ELECTRO-MOTIVE

Pointers

Division of General Motors Corporation, La Grange, Illinois

Fig. 1 - Aplicación del soporte para la tubería

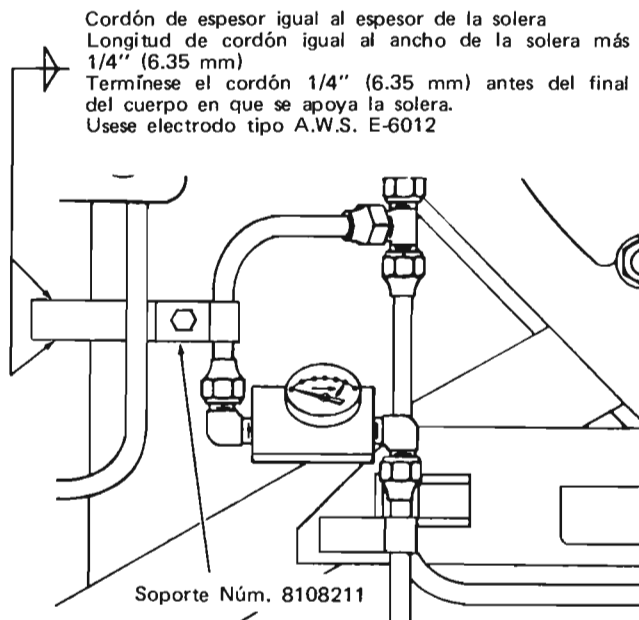
A partir del mes de mayo de 1975 se instalará un soporte adicional para la válvula de paso del filtro primario de combustible y el manómetro con el objeto de mejorar el apoyo y reducir las vibraciones que pueden ocasionar fallas de la aguja del manómetro. Es la recomendación de EMD que se instale este soporte adicional Núm. 8108211 en todas aquellas locomotoras de camino construidas antes de mayo de 1975. Véase la instalación-en la Fig. 1.

Con el objeto de mejorar la resistencia a la vibración los manómetros se están fabricando con un indicador mejorado que reduce considerablemente el impacto sobre el buje.

Fig. 3 - Conjunto de válvula y resortes

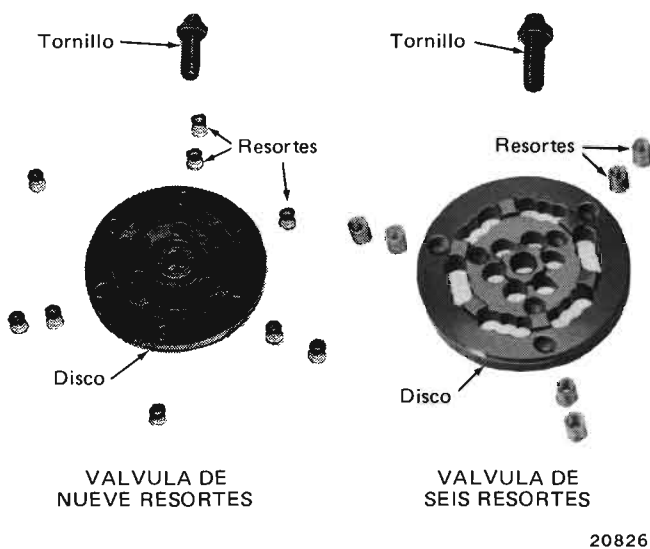
Las válvulas de descarga Núm. 8424968 y 8424969 con nueve resortes son ahora básicas en todos los compresores de aire Modelos WBO

y WBG. Estas válvulas se aplicaron experimentalmente en 1969 a los compresores de las locomotoras Modelo DDA40X y SD45X y han mostrado ser superiores a las de seis resortes. A partir del primero de mayo de 1975 todas las locomotoras embarcadas con compresores WBO y WBG llevan instaladas estas válvulas.

Las válvulas de descarga de seis resortes que se tengan en talleres podrán convertirse a válvulas de nueve resortes reponiendo el disco Núm. 8083603 con el disco Núm. 8433091 en las válvulas de descarga de baja presión; y reponiendo el disco Núm. 8083294 con el disco Núm. 9081202 en las válvulas de descarga de alta presión. Para cada conjunto de válvula se requerirán asimismo nueve resortes para válvula Núm. 9098117. Véase la Fig. 3.

Aquellos clientes que hayan tenido la válvula de nueve resortes antes de la nueva aplicación básica notarán que el Catálogo de Repuestos Núm. 190 indica que el resorte es el Núm. 8433090. Esta información no es correcta y no debe utilizarse ese resorte pues puede fallar la válvula. Si se han reconstruido válvulas con este resorte deberán cambiarse por el Núm. 9098117. EMD repondrá cualesquier resortes con Núm. 8433090 que se hayan pedido por equivocación. Bastará tomar contacto con el Departamento de Repuestos para obtener instrucciones para la devolución de resortes incorrectos.

Fig. 4 - Sellado de los tornillos de montaje de los pasamanos

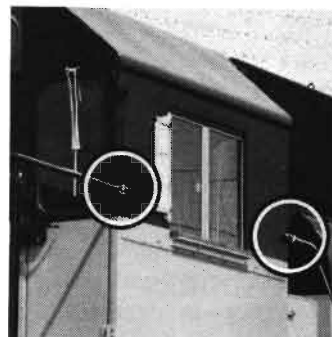
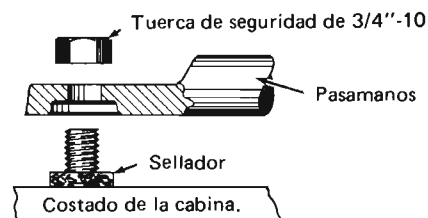
Aquellos clientes que hayan experimentado goteras en los costados de la cabina a través de

los tornillos de montaje de los pasamanos, Fig. 4, podrán eliminarlas utilizando el sellador Num. 8198204.

Quítese la tuerca de seguridad de 3/4"-10 (19.05 mm-10) que afianza el pasamanos al costado de la cabina y remuévase éste. Envuélvase el tornillo del pasamanos que requiere sellador con una tira de 3/16" x 3/8" x 2-3/8" (4.76 x 9.52 x 14.6 mm) formada del propio sellador. El Centro de abastecimiento de partes de repuesto de Electro-Motive ofrece latas de sellador de 1-1/2 lb (681 g) a Dls. \$5.80 cada una.

Reinstálese el pasamanos y tuerca de seguridad y apriétese a 205 libras-pié (28.34 Kg-m).

Fig. 5 – Instalación de amortiguadores

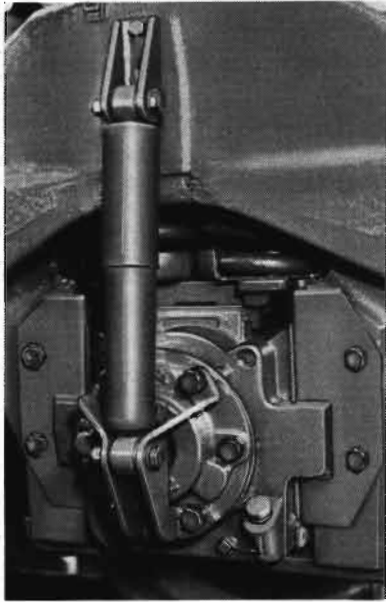
A partir del mes de enero de 1972 se han instalado en todos los bogies (trucks) HT-C de tres ejes, y en los de locomotoras Modelo GP con zapatas de frenos sencillas, los amortiguadores verticales que aparecen en la Fig. 5. Mediante estos dispositivos hidráulicos se logra reducir los movimientos verticales de rebote que ocasionan las irregularidades de la vía.
